Mission régionale d'autorité environnementale
Grand Est

**Avis délibéré sur le projet d'exploitation
du parc éolien « de Pistole »
à Ajoncourt (57),
porté par la société du parc éolien de Pistole**

n°MRAe 2022APGE138

Nom du pétitionnaire	Société du parc éolien de Pistole
Commune	Ajoncourt
Département	Moselle (57)
Objet de la demande	Demande d'autorisation environnementale de construire et d'exploiter un parc éolien de 4 aérogénérateurs et 2 postes de livraison
Date de saisine de l'Autorité environnementale	03/10/22

Carte de sensibilité de l'avifaune et carte de sensibilité des chauves-souris (SRE Lorraine)

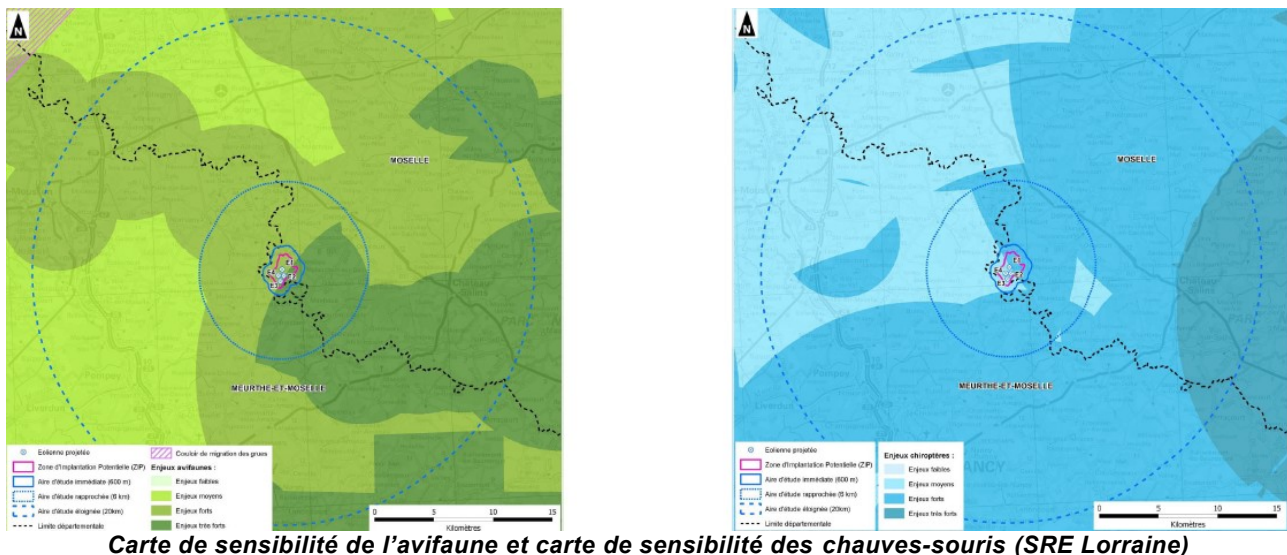
Le site présente un intérêt élevé pour les oiseaux avec des effectifs notables pour certaines espèces en période de migration pré-nuptiale. L'ensemble du site peut être considéré comme ayant un intérêt élevé pour la migration, en particulier pour le Milan royal qui présente des effectifs élevés en migration sur la zone en période post-nuptiale.

Cette espèce, ainsi que la diversité spécifique et la quantité d'espèces patrimoniales observées sur le site justifient un enjeu fort sur l'ensemble du site. Les enjeux sont qualifiés de très forts pour les prairies du sud-est du site d'étude, qui constituent une zone de nidification pour le Râle des genêts, le Courlis cendré ou le Busard des roseaux et forts dans tout le reste de la zone d'étude.

La cartographie des enjeux relatifs aux chauves-souris (chiroptères) de la région Lorraine issue du Schéma Régional Éolien (SRE) montre que la zone d'implantation potentielle se situe en partie dans une zone à enjeu fort. La moitié sud-ouest du site présente des enjeux modérés. 10 espèces de chauves-souris sont potentiellement présentes à moins de 5 km du projet.

L'Ae déplore par ailleurs l'absence d'analyse du projet au regard des connaissances acquises par le suivi post-implantation des parcs voisins (cf remarques liminaires du présent avis).

Compte tenu des enjeux forts à très forts pré-cités, l'Ae recommande à l'exploitant de renforcer les mesures de réduction comme suit :

- **bridage en faveur des chauves-souris pour des vitesses de vent inférieures à 7,5 m/s (au lieu de 6,5) ;**
- **arrêt des éoliennes lorsque de travaux agricoles (fauche, moisson, labour, déchaumage, hersage...) sont en cours à moins de 300 m d'une éolienne, entre le 1er mars et le 31 octobre ;**
- **définition précise des performances minimales du système de détection des oiseaux et des modalités de validation de l'atteinte de ces performances après la mise en service ;**
- **maintien des éoliennes à l'arrêt, du lever au coucher du soleil, entre le 15 février et le 31 octobre, tant que l'une ou l'autre des conditions suivantes ne sera pas remplie :**
 - **toutes les parcelles situées à moins de 300 m d'une éolienne font l'objet de conventions avec les exploitants agricoles en vue de la mesure d'arrêt lors des travaux agricoles ;**

Vue de la route départementale D70e à Arraye-et-Han

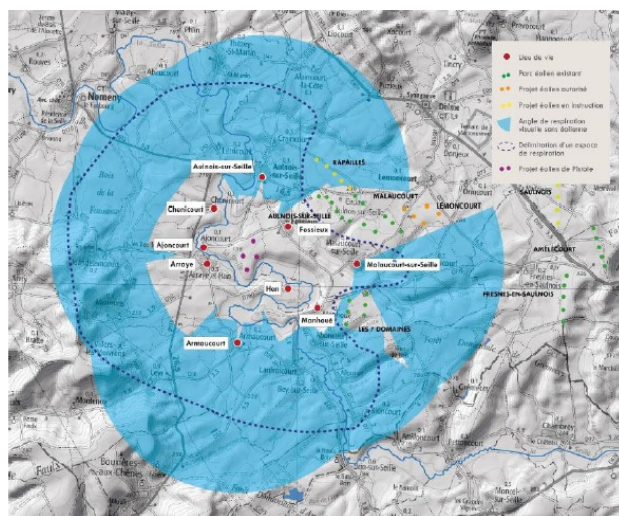
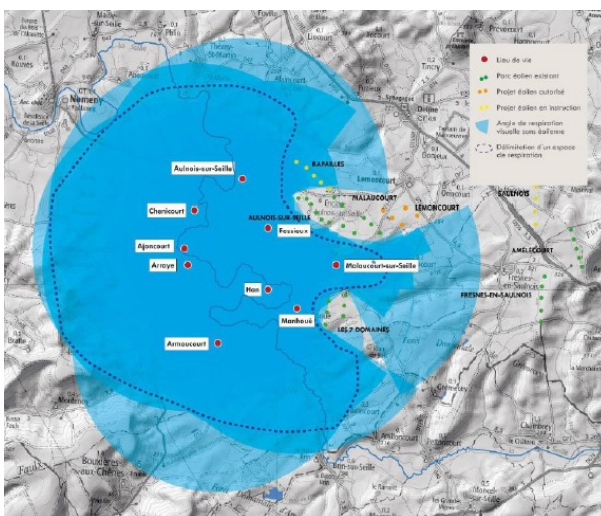
Toutefois, un impact fort est à attendre dans l'aire d'étude immédiate (quantifié comme « modéré » dans l'étude), en particulier des effets de surplomb et des atteintes au caractère pittoresque et rural des vues affecteront les villages d'Arraye-et-Han et d'Ajoncourt.

Selon l'Ae ces mesures permettent d'atténuer l'impact mais pas de le supprimer complètement.

Compte tenu de l'aggravation de la saturation visuelle, ***L'Ae recommande au pétitionnaire de compléter le dossier par une analyse plus poussée et détaillée des impacts paysagers et des mesures éviter-réduire-compenser (ERC) nécessaires.***
